Von: Hanno Heuermann <hanno_heuermann@trimble.com>
Gesendet: Mittwoch, 15. Mai 2019 15:29
An: Bannert, Birgit (GeoBremen)
Cc: Keller (Hagen.Keller@nlbl.niedersachsen.de)
Betreff: Fwd: Abwasserbereich

Betreff: Abwasserbereich

Ich nehme dazu mal eine Haltung aus der Testdatei Verden:

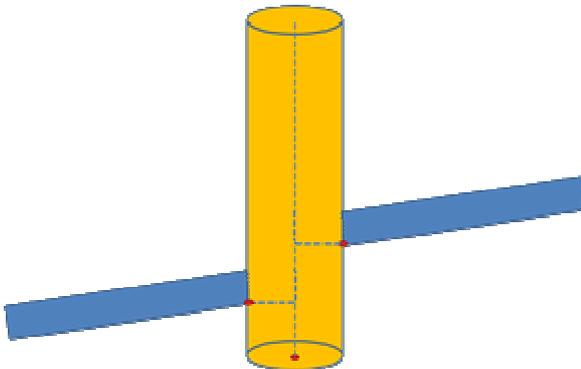
1.) Die Haltung hat in ihrer Geometrie keine Höhen. Darf dieses so vorkommen und warum? Erwarten würde ich hier die Höhe des SMPSchachtes.

1.) Die Haltung hat in ihrer Geometrie keine Höhen. Darf dieses so vorkommen und warum? Erwarten würde ich hier die Höhe des SMPSchachtes.

Die fehlenden Höhen sind auf eine unvollständige Migration der Altdaten zurückzuführen. Meines Wissens wird daran noch gearbeitet, die Migration zu verbessern. Die Höhe des Schachtes ist an dieser Stelle jedoch nicht korrekt. Es ist die Höhe des Rohranschlusspunktes zu verwenden, der in der Lage auf die Schachtmitte verlängert wird. Ich hoffe, die folgende Skizze verdeutlicht dies:

Es gibt allerdings die Sonderregelung, dass die Höhe des Rohranschlusspunktes gleich der Höhe der Schachtsohle zu setzen ist, wenn der Höhenunterschied nicht mehr als 50mm beträgt.

Die fehlenden Höhen sind auf eine unvollständige Migration der Altdaten zurückzuführen. Meines Wissens wird daran noch gearbeitet, die Migration zu verbessern. Die Höhe des Schachtes ist an dieser Stelle jedoch nicht korrekt. Es ist die Höhe des Rohranschlusspunktes zu verwenden, der in der Lage auf die Schachtmitte verlängert wird. Ich hoffe, die folgende Skizze verdeutlicht dies:

Es gibt allerdings die Sonderregelung, dass die Höhe des Rohranschlusspunktes gleich der Höhe der Schachtsohle zu setzen ist, wenn der Höhenunterschied nicht mehr als 50mm beträgt.
